改善箇所説明図

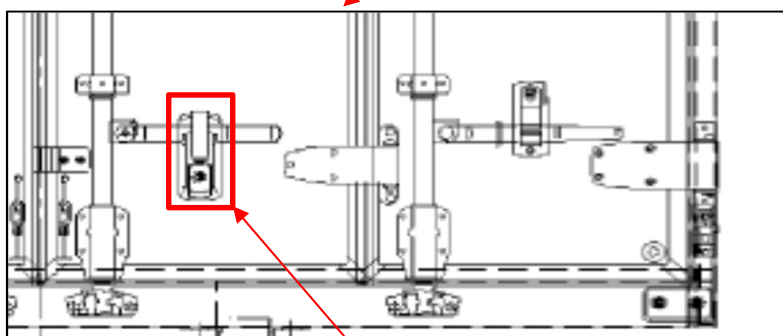
不具合発生箇所

鍵付きワンタッチハンドルキャッチ

【不具合の内容】

トラックリヤボデーのリヤ扉に取り付けられている鍵付きワンタッチハンドルキャッチの内部の組付け状態が不適切なため、ワンタッチハンドルキャッチの解錠操作を行っても解錠できないことがある。そのため、リヤ扉が開けられなくなるおそれがある。

【改善の内容】

全車両、鍵付きワンタッチハンドルキャッチを対策品に交換する。
